工程指示 / 要求簡箋(E.I.)

工程指示編號: EI9195 (HK0604) 修改版次: B

工程項目: 修補地盤收口件(鋁板及Glass wall鋁零件)

工程號 J835 地盤 將軍澳66D平台

名稱	裝飾條加工圖	制圖	曾建平	2017-02-24	修改		
材料	2mm 鋁片	復核			日期		
顏色	PPG UCT515482XL(RY)-3 3 Coats 銀	批准			圖號	J835	AL402-B

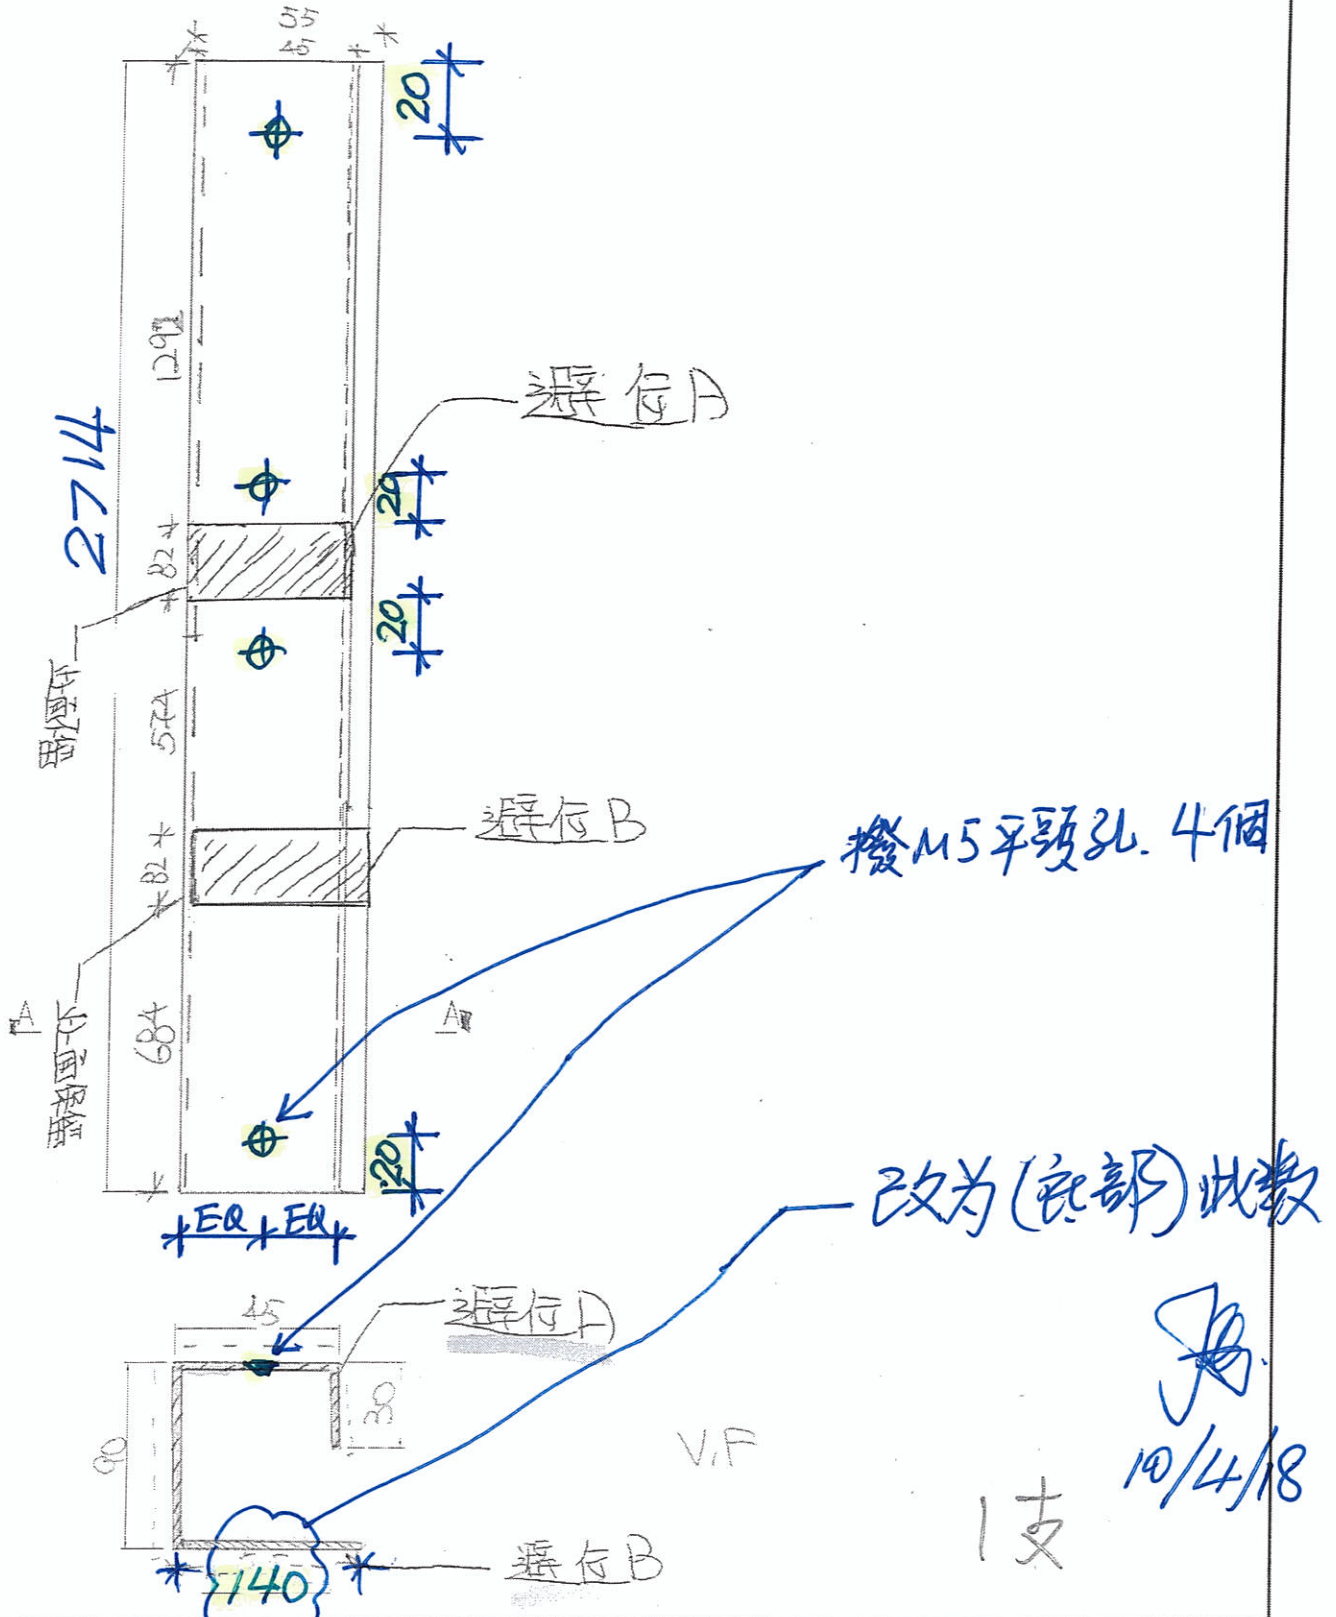
撥M5平頭孔, 4個.

改為(底部)此數

1支

名稱	裝飾條加工圖	制圖	曾建平	2017-02-24	修改		
材料	2mm 鋁擠件	復核			日期		
顏色	PPG UCT515482XL(RY)-3 3 Coats 霧色	批准			圖號	J835	AL402-B1

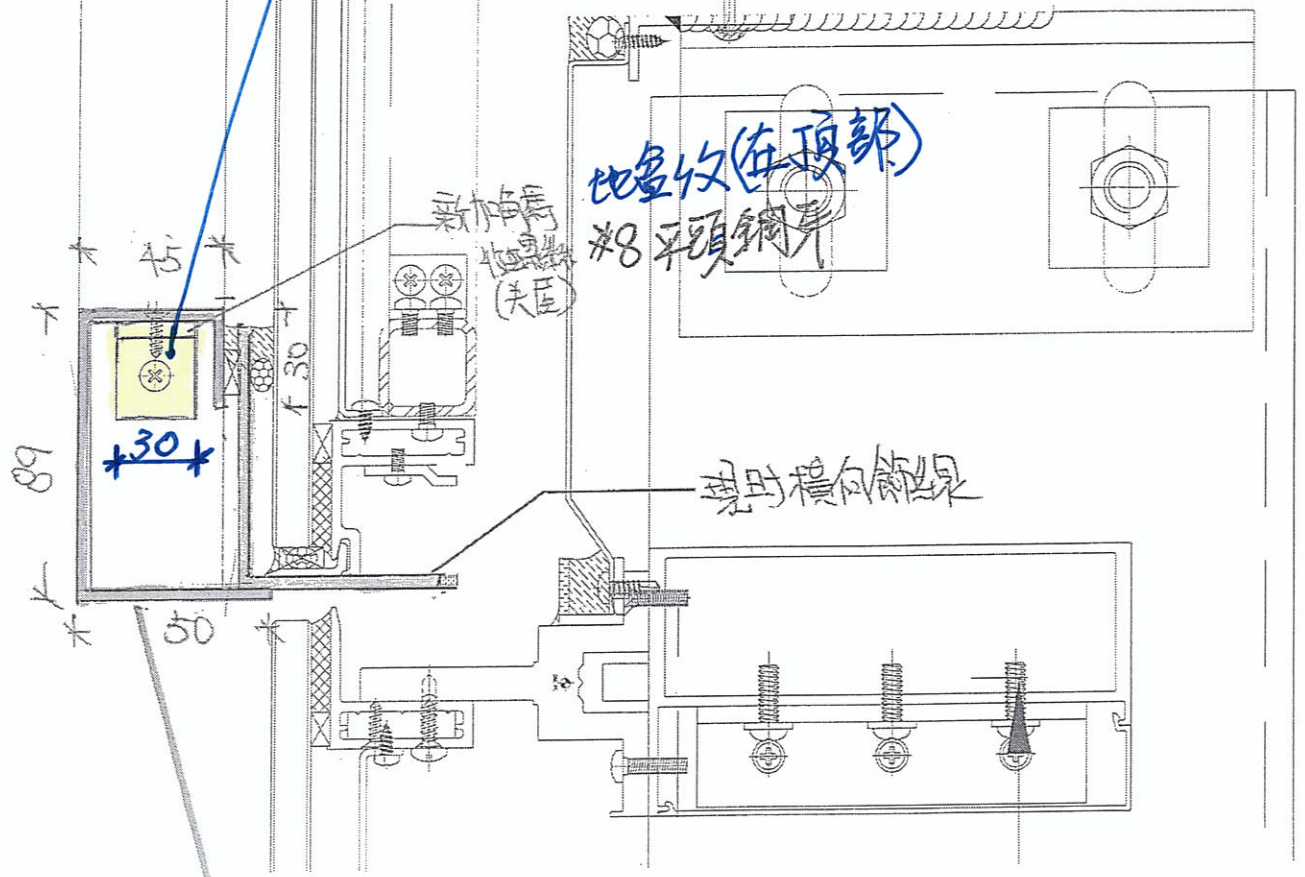
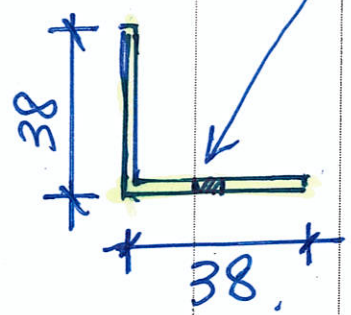
ET-9195 請通知工廠，做

其中一面銑定中M5孔 (供收土在料) 另一面留空地盤銑

由工廠預制鋁角碼
數量做 10 隻 38x38x3 長 30

後加鋁蓋

名稱	鋁門手把	制圖	JYC	2018-04-10	修改
材料	3mm 鋁板	復核			日期
顏色	PPG UCT64301SC-3 J Coats 銀	批准			圖號 J835-CLDH-01

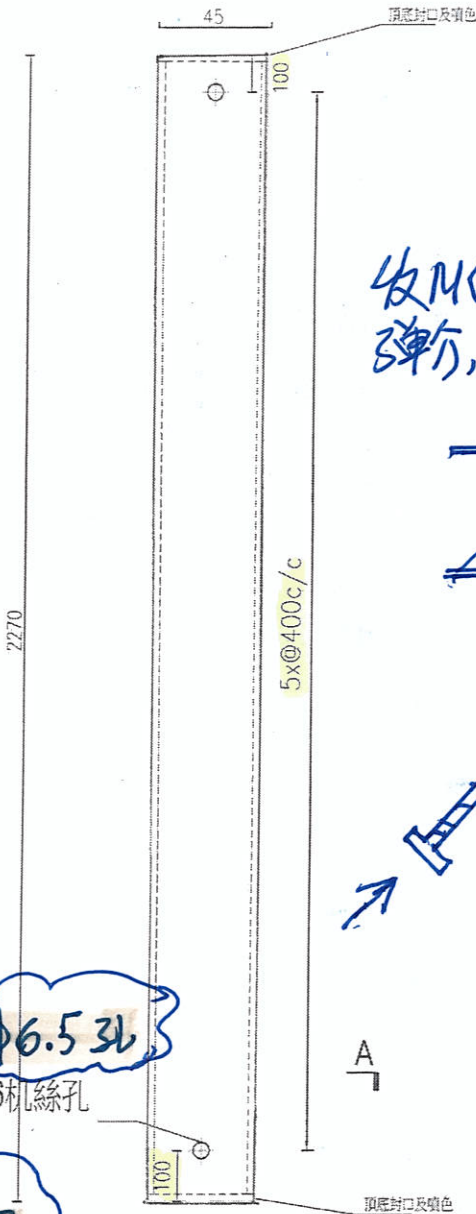
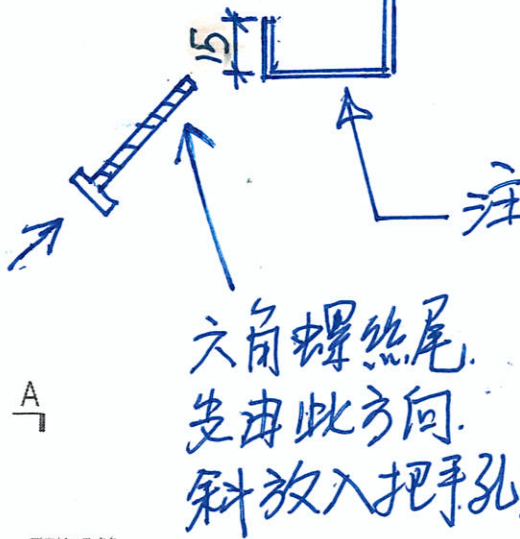
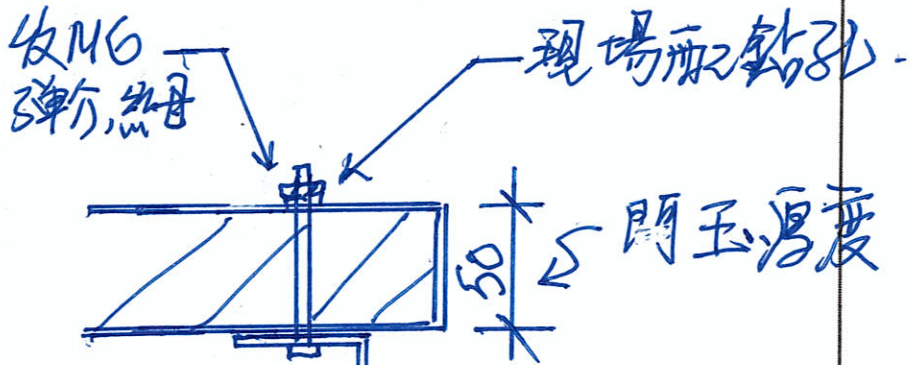
注意①有精防
喉嚨該2幅
此門手把中
裝正鎖胆中畫
(鎖胆拆掉)

配 M6 X 65 六角螺絲連彈介絲母
配 M6 六角圓螺絲 彈介螺絲母 一同到地盤 一同到地盤

②其餘3幅手
把裝於鎖胆
傍邊裝前向
大判管工距離

此腳請改為
50
